**RÉVISION 001 INVITATION À  
SOUMISSIONNER  
DEMANDE D'OFFRES À  
COMMANDES**

<b>Title - Sujet :</b> Mise à niveau des systèmes mécaniques, Lieu historique national de la bataille-de-la-Ristigouche		
<b>Solicitation No. - N° de l'invitation :</b> 5P468-21-0158/A	<b>Date :</b> 08 décembre 2021	
<b>Amendment No. - N° de modification :</b> 001		
<b>Client Reference No. - N° de référence du client :</b> 1408		
<b>GETS Reference No.   N° de référence de SEAG :</b> PW-21-00975348		
<b>Solicitation Closes - L'invitation prend fin :</b> <b>At - à :</b> 14h 00 <b>On - le :</b> 16 décembre 2021		<b>Time Zone - Fuseau horaire</b> HNE
<b>F.O.B. - F.A.B. :</b> <b>Plant - Usine :</b> <input type="checkbox"/> <b>Destination :</b> <input checked="" type="checkbox"/> <b>Other - Autre :</b> <input type="checkbox"/>		
<b>Address Enquiries to - Adresser toutes demande de renseignements à :</b> Jaime Creaser		
<b>Telephone No. - N° de téléphone :</b> 902-266-8592	<b>Fax No. -N° de télécopieur :</b> 1-877-558-2349	<b>Email Address – Courriel :</b> <a href="mailto:Jaime.Creaser@pc.gc.ca">Jaime.Creaser@pc.gc.ca</a>

Dossier : Mise à niveau des systèmes mécaniques  
Projet APC : 1408-4

No d'addenda : ME

Projet/Project  
**MISE À NIVEAU DES SYSTÈMES MÉCANIQUES**  
**MECHANICAL SYSTEMS UPGRADE**  
 Titre/Title  
**PROTECTION INCENDIE SOUS-SOL CONSTRUCTION /**  
**FIRE PROTECTION - UNDERGROUND FLR -**  
**CONSTRUCTION**

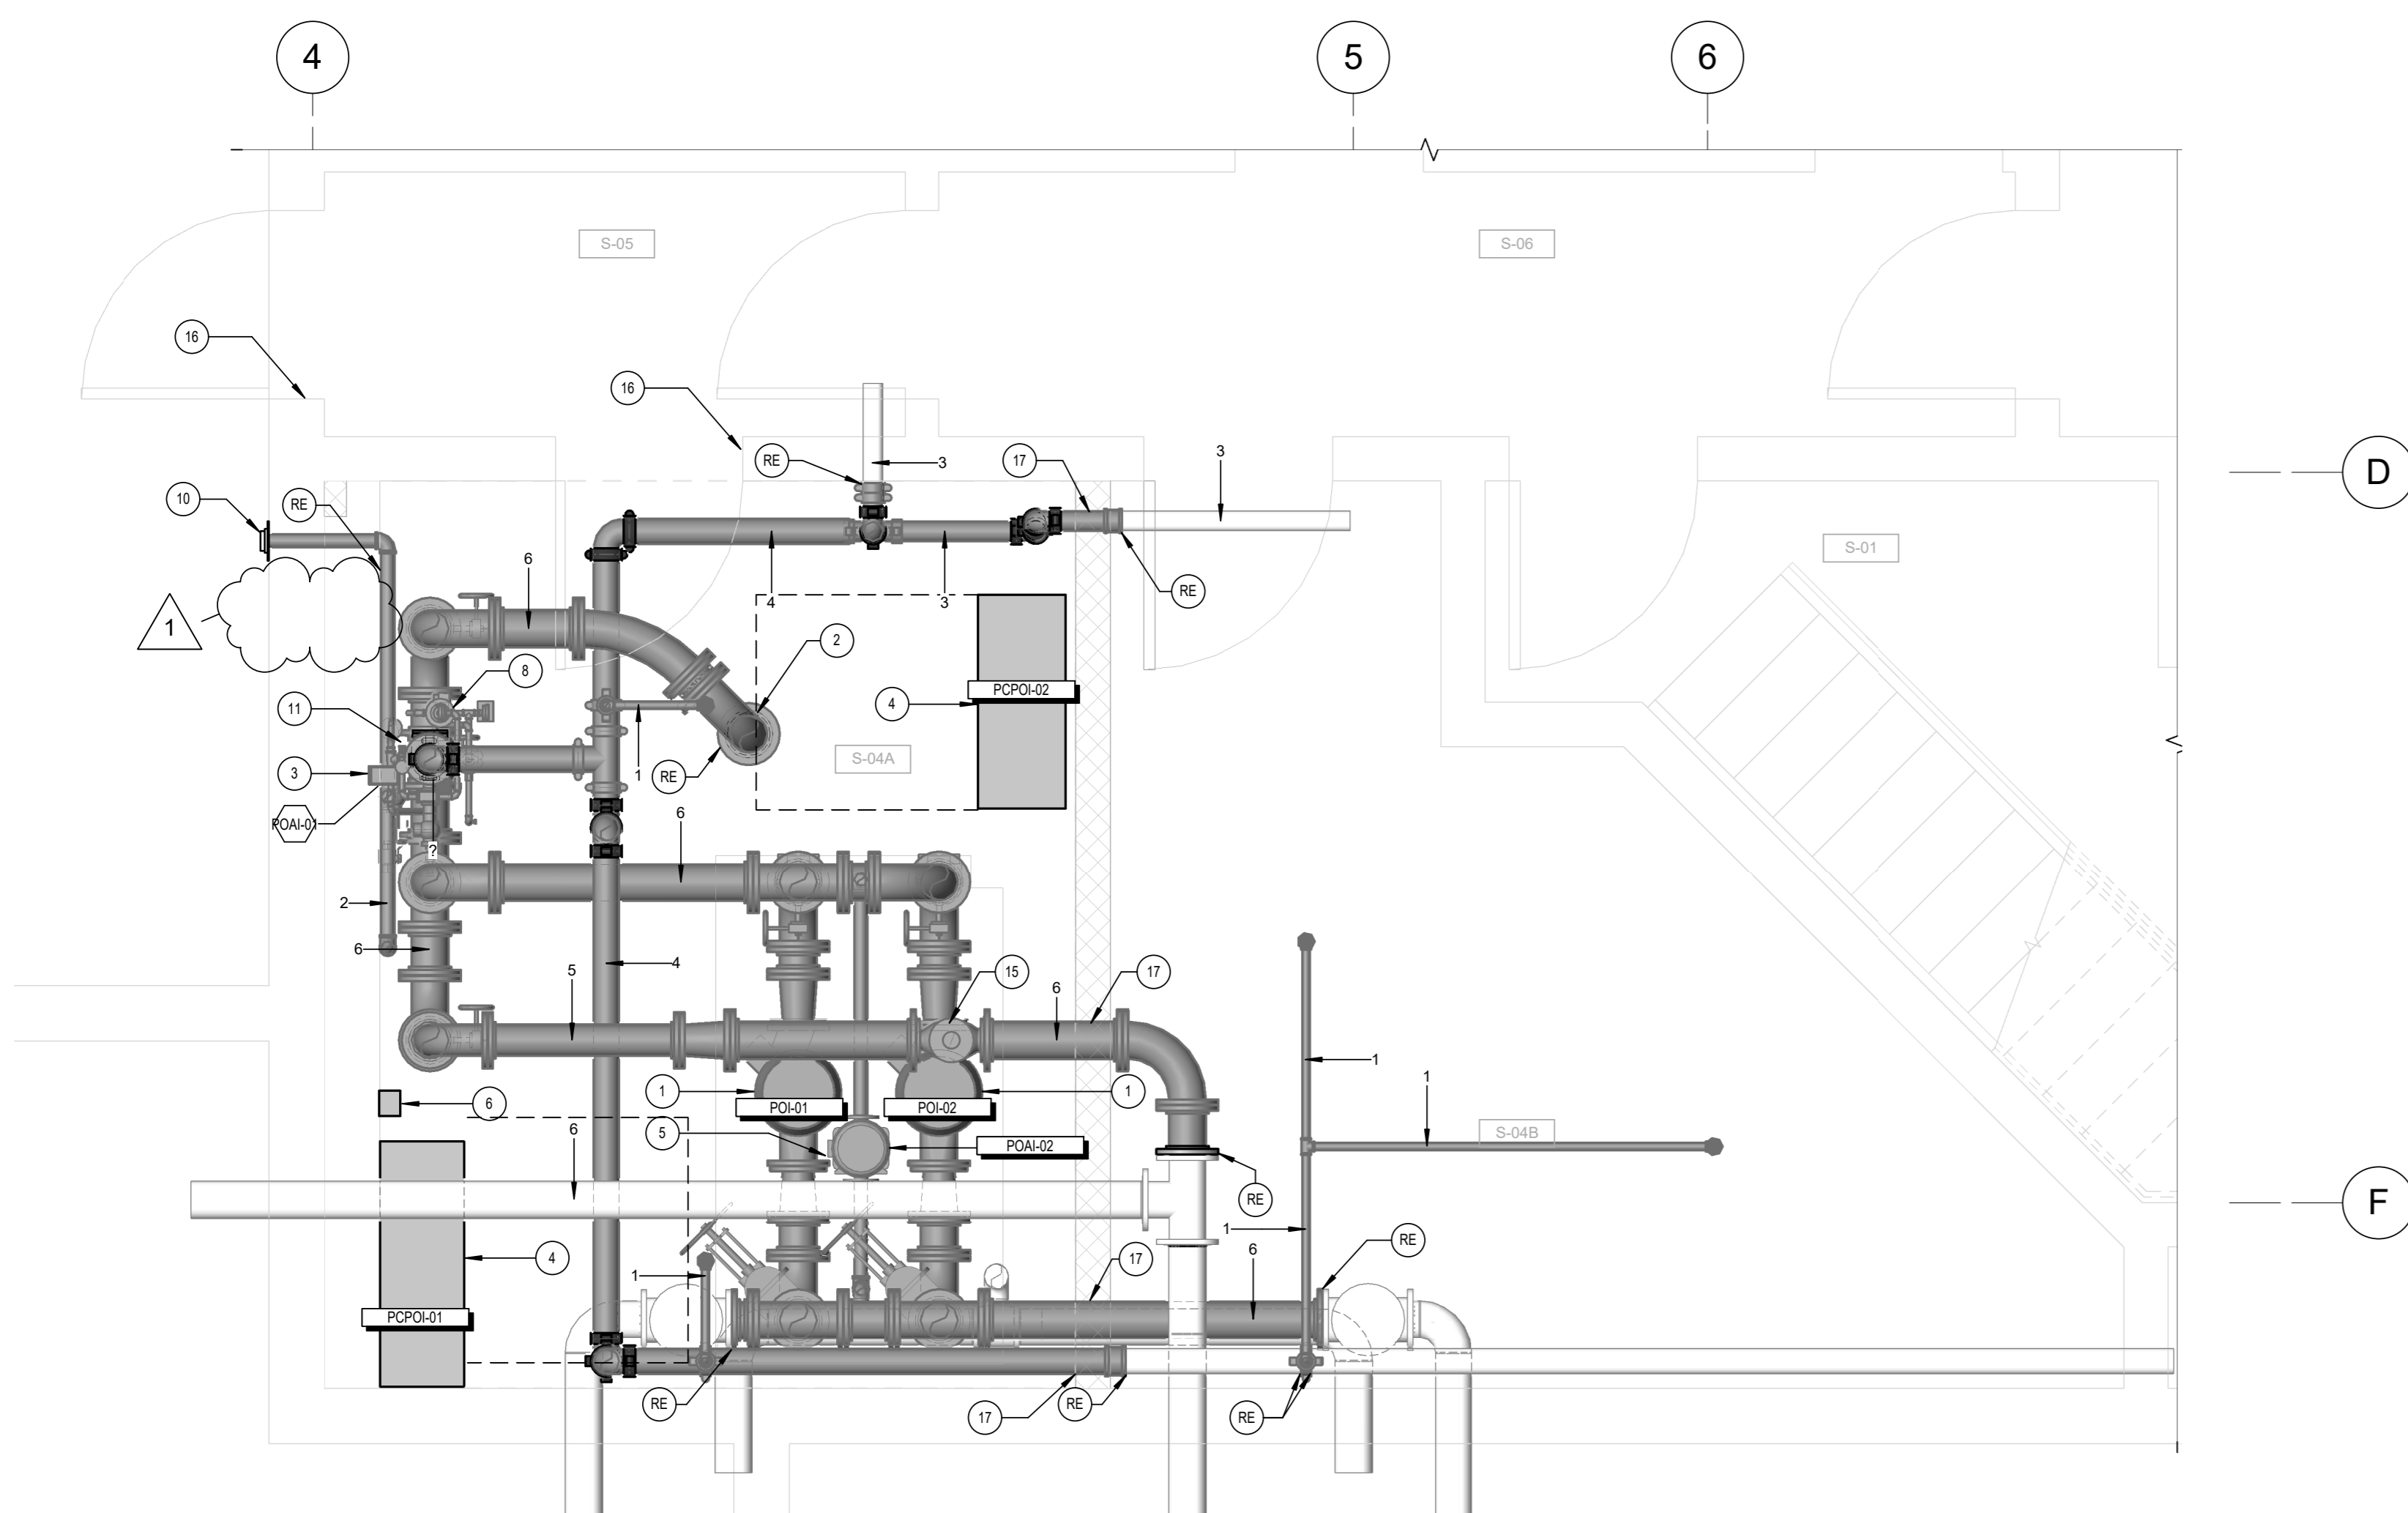
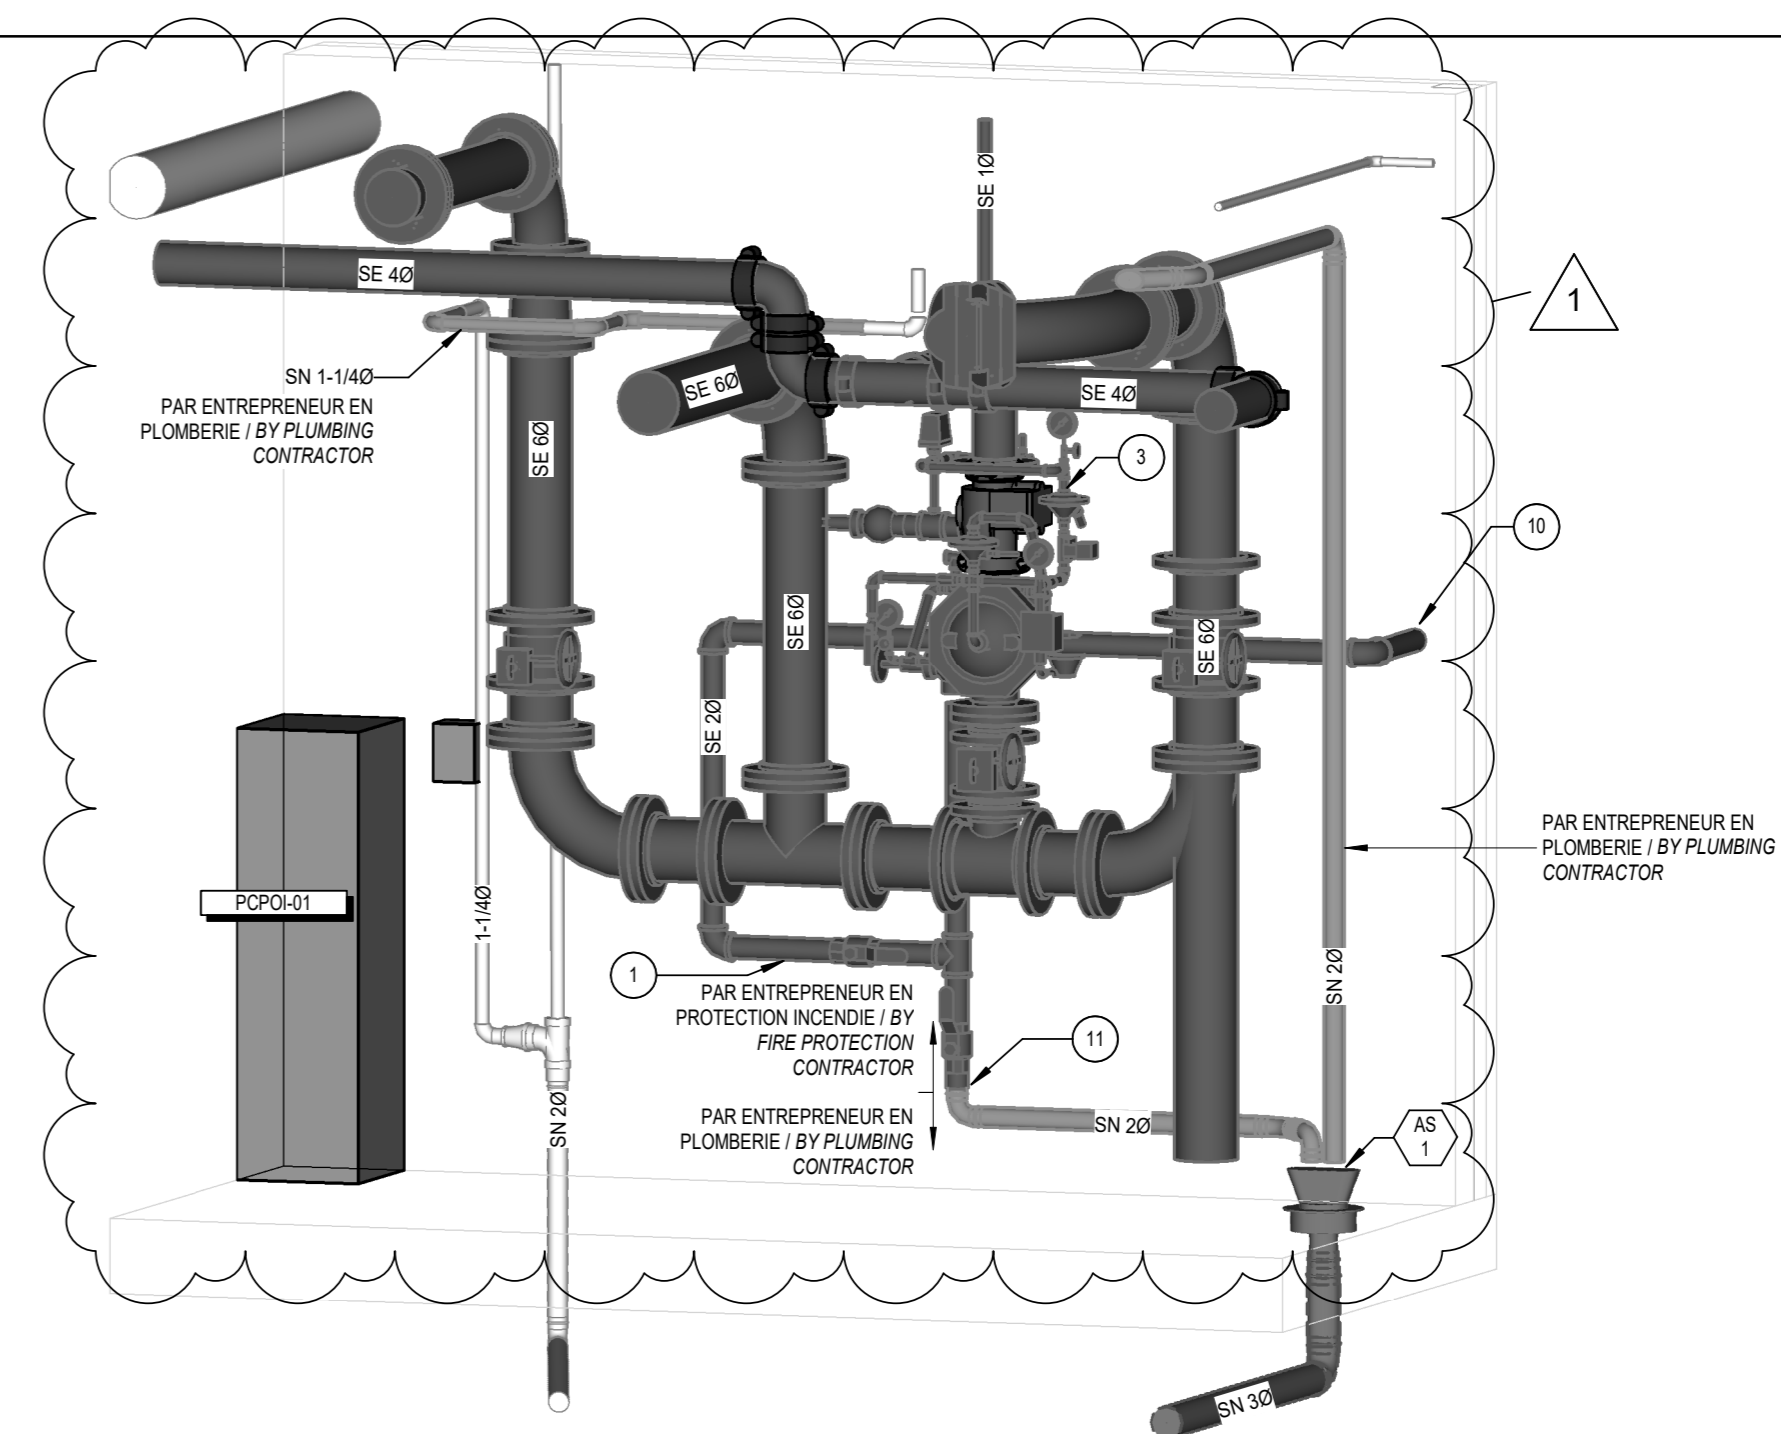
#### 2.1.2 Plan M302 - PROTECTION-INCENDIE SOUS-SOL CONSTRUCTION

- .1 La cloche hydraulique existante est démolie et n'est plus à raccorder au nouveau clapet d'alarme. Les identifications #7 et #9 sont annulées.
- .2 Le plan M302 est réémis en révision 1.
